**ПАСПОРТ ДОСТУПНОСТИ
объекта социальной инфраструктуры ОСИ**

**муниципального бюджетного дошкольного образовательного учреждения
детского сада №24 «Космос»**

**АКТ ОБСЛЕДОВАНИЯ
объекта социальной инфраструктуры
К ПАСПОРТУ ДОСТУПНОСТИ ОСИ
муниципального бюджетного дошкольного образовательного учреждения
детского сада №24 «Космос»**

Фото № 2А

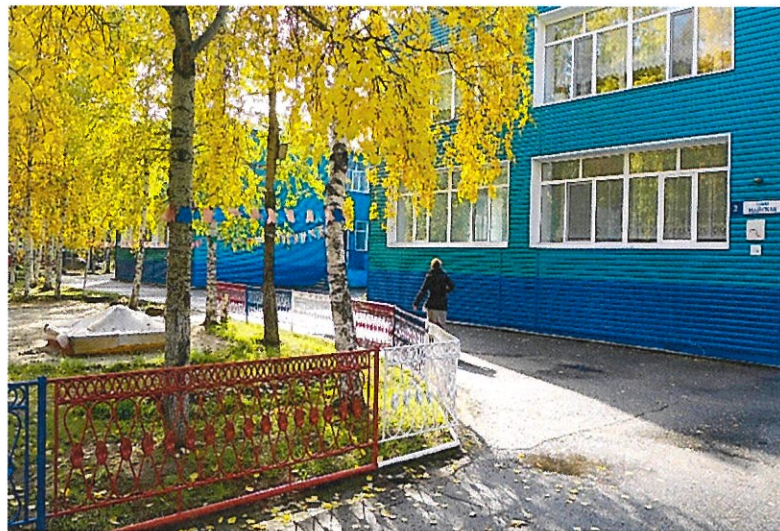
1.2	Путь (пути) движения на территории	есть	2,2А	2,2А	Отсутствует информационная поддержка на всём пути движения МГН. Отсутствует тактильная полоса перед открытой лестницей за 0,8-0,9 м шириной 0,3-0,5 м, предупреждающая об изменении профиля рельефа или смене направления движения. Перепад высот 0,03-0,05 м. Трещины асфальтового покрытия – 0,03 м.	ВСЕ С ВСЕ	Установить информационную поддержку на всём пути движения МГН. Оборудовать тактильной полосой перед открытой лестницей за 0,8-0,9 м шириной 0,3-0,5 м, предупреждающей об изменении профиля рельефа или смене направления движения. В местах перепада высот выровнять асфальтовое покрытие.	Текущий ремонт. Индивидуальное решение с ТСР.

Фото № 4А

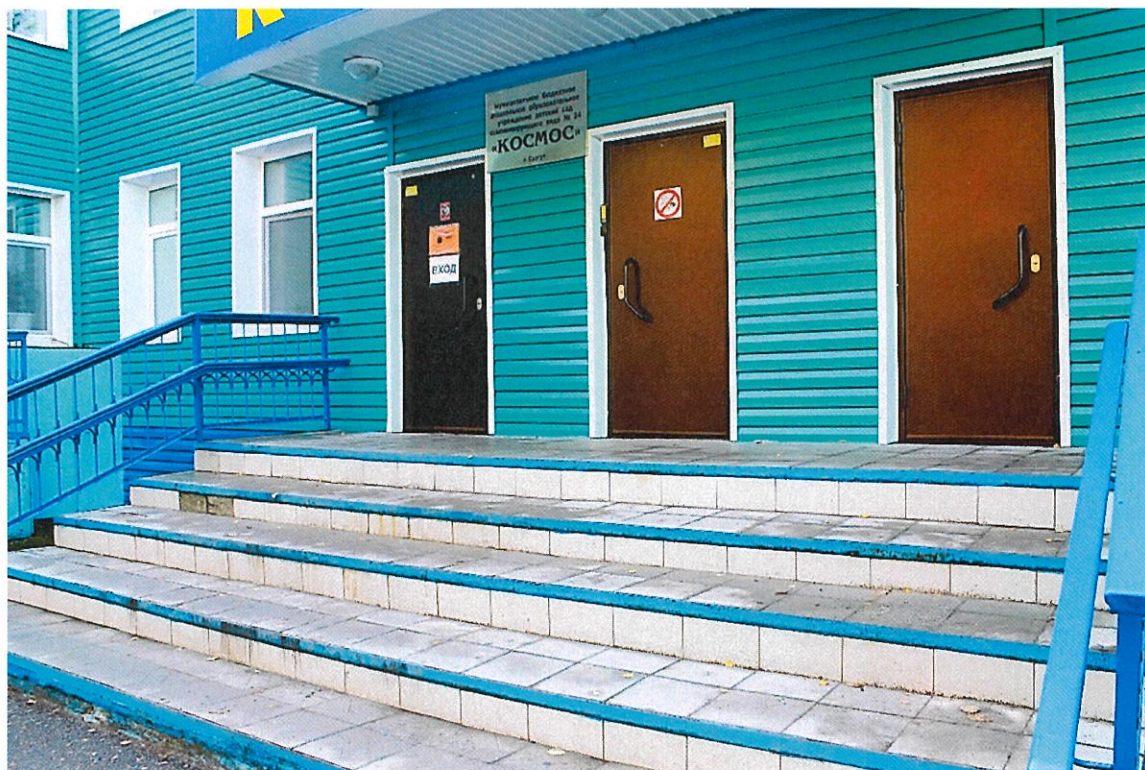
2.3	Входная площадка (перед дверью)	есть	4,4А	4,4А	Отсутствует водоотвод, дренажные решетки. Отсутствуют тактильные направляющие указатели. Отсутствует противоскользящее покрытие.	ВСЕ С ВСЕ	Оборудовать водоотводом и дренажными решетками. Установить тактильные направляющие указатели. Оборудовать противоскользящим покрытием.	Текущий ремонт. Индивидуальное решение с ТСП.

Фото № 5

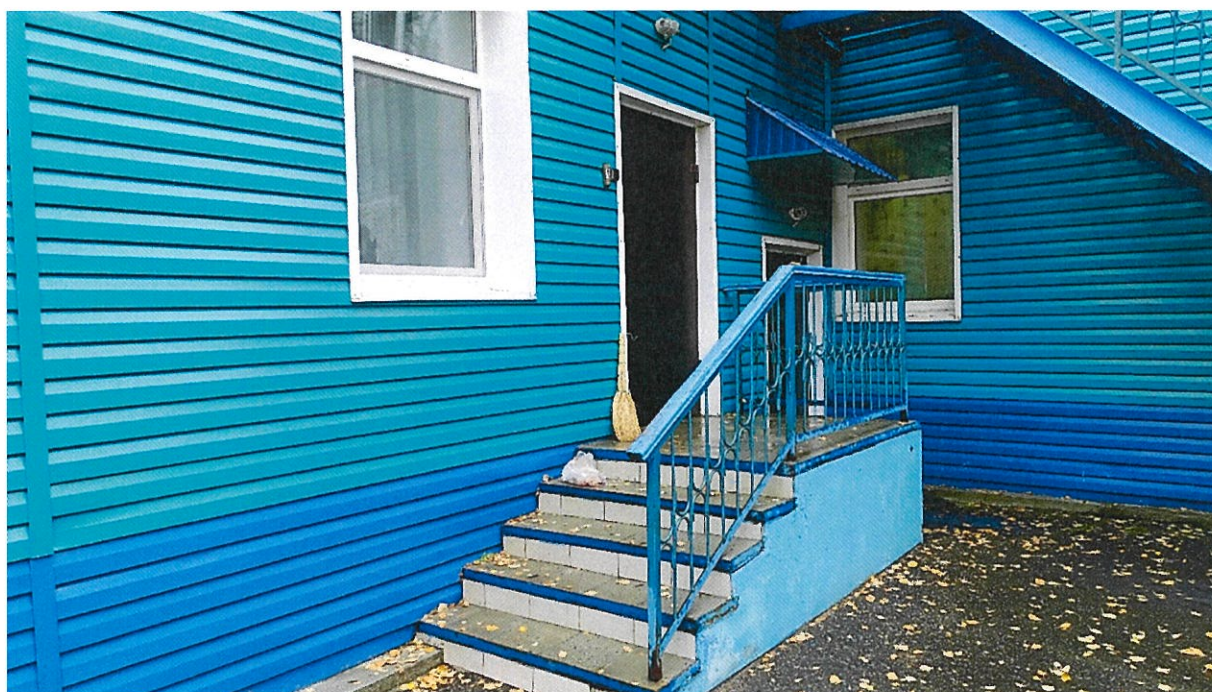
2.4	Дверь (входная)	Есть	5,5А	5,5А	Отсутствует информационное табло. Отсутствует звуковой маяк на стене. Отсутствует фиксатор положения «открыто/закрыто»; доводчик с 5-ти секундной задержкой. Ширина дверного блока менее 1,2 м. Высота порогов более 0,014 м.	ВСЕ С К К К	Установить информационное табло. Установить звуковой маяк на стене. Установить фиксатор положения «открыто/закрыто», доводчик с 5-ти секундной задержкой. Увеличить ширину дверного блока до 1,20 м. Уменьшить высоту порогов до 0,014м.	Текущий ремонт. Индивидуальное решение с ТСП.

Фото №11

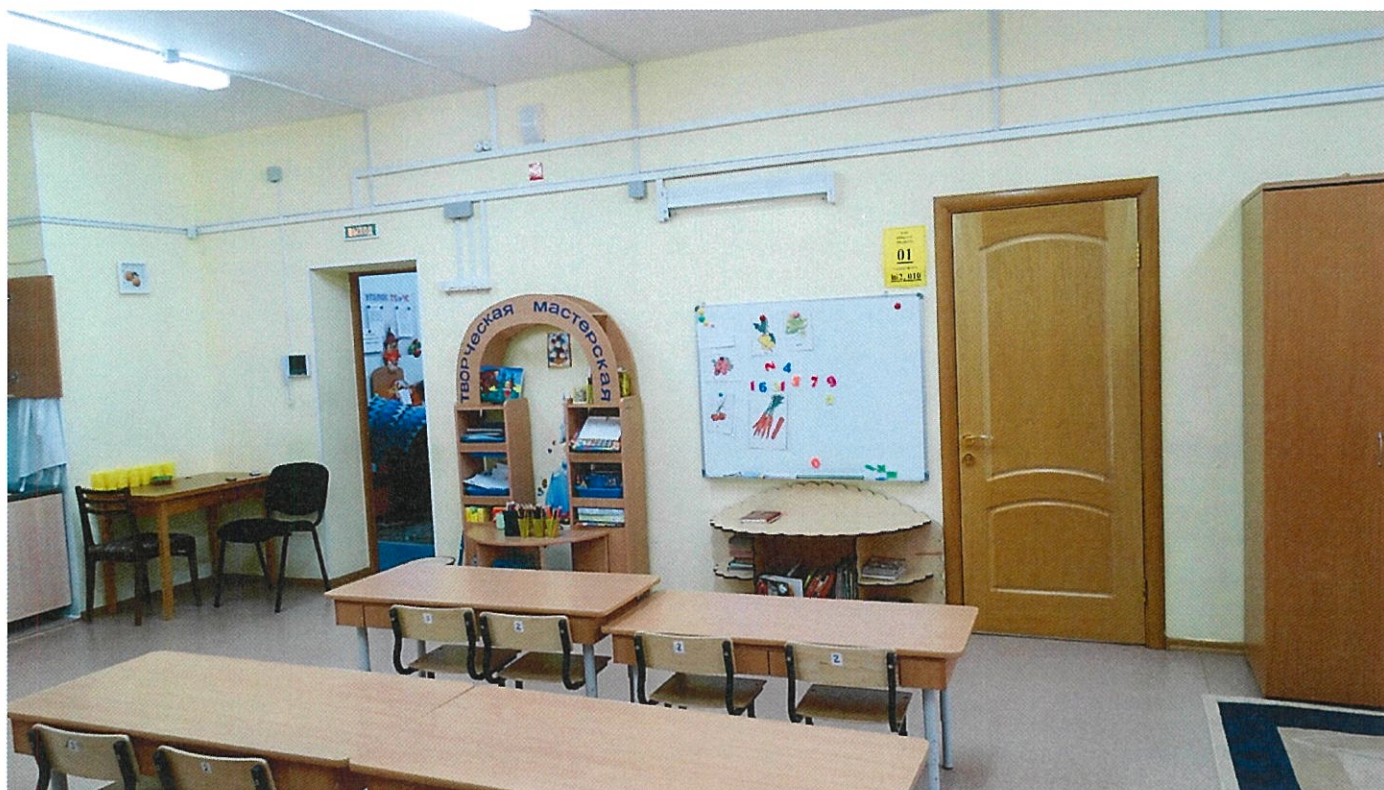
4.1	Кабинетная форма обслуживания (групповое помещение, кабинет психолога)	есть	10, 11	10, 11	Пороги превышают 0,014 м.	К	Уменьшить высоту порогов до 0,014 м.	Текущий ремонт. Индивидуальные решения с ТСР.
					Ширина дверного блока менее 0,9 м.	К	Увеличить ширину дверного блока до 0,9 м.	
					Информационные таблички о назначении кабинетов не продублированы рельефным обозначением. Ковровое покрытие не закреплено.	С ВСЕ	Информационные таблички о назначении кабинетов продублировать рельефным обозначением. Закрепить ковровое покрытие.

Фото №16

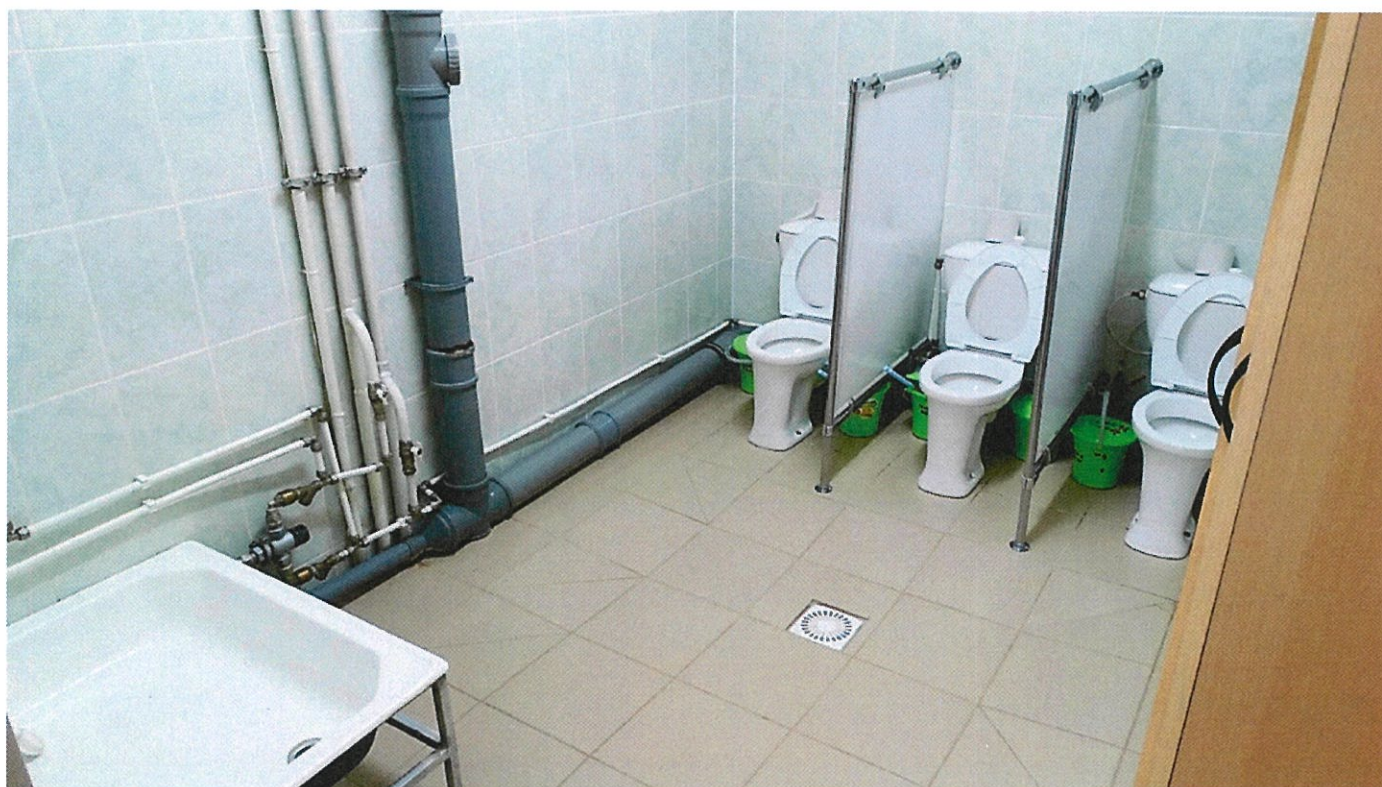
5.2	Бытовая комната (гардероб)	есть	16	16	К	Уменьшить высоту порогов до 0,014 м.	Текущий ремонт. Индивидуальные решения с ТСР.
				Ширина дверного блока менее 0,9 м.	К	Увеличить ширину дверного блока до 0,9 м.	
				Отсутствует рельефное обозначение шкафов с контрастной маркировкой шкафов.	С	Установить рельефное обозначение шкафов с контрастной маркировкой шкафов.	
				Отсутствует информация о санитарно-гигиеническом помещении.	ВСЕ	Оборудовать информацией о санитарно-гигиеническом помещении.	
				Отсутствует система двусторонней связи.	ВСЕ	Оборудовать системой двусторонней связи.	Текущий ремонт. Индивидуальные решения с ТСР.
				Отсутствует кнопка экстренного вызова.	ВСЕ	Установить кнопку экстренного вызова.	
	ОБЩИЕ требования к зоне			Отсутствуют крючки для одежды и других принадлежностей.	ВСЕ	Установить крючки для одежды и других принадлежностей.
